## Vorsorglicher Rückruf: NEWMEN Beskar Flat Pedal

### 90923 - NEWMEN Beskar Flat Pedal

Fehlerhafter Washer

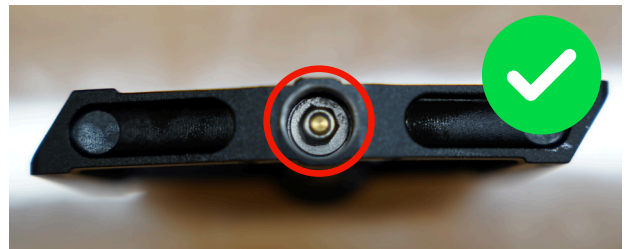
u.U. die Pedal-Befestigungsmutter selbständig löst und dadurch der Pedalkörper von der Pedalachse rutschen kann.

#### Fehlerhafter Washer:

Hat das Pedal diesen Washer verbaut, darf es nicht mehr benutzt werden und muss umgehend umgebaut oder ausgetauscht werden.

#### Unbedenklicher Washer:

Hat das Pedal diesen Washer verbaut, ist es unbedenklich nutzbar und es besteht kein weiterer Handlungsbedarf.

Falls Ihre Pedale betroffen sind, bauen wir diese kostenfrei und schnellstmöglich um. Melden Sie dazu bitte ihre Pedale über unser [Ticket-Portal](#) an und senden Sie es uns zu oder bringen Sie die Pedale bitte unverzüglich zu Ihrem NEWMEN Händler, der den Umbau vornehmen wird. Verwenden Sie die Pedale bis dahin nicht mehr an Ihrem Rad.
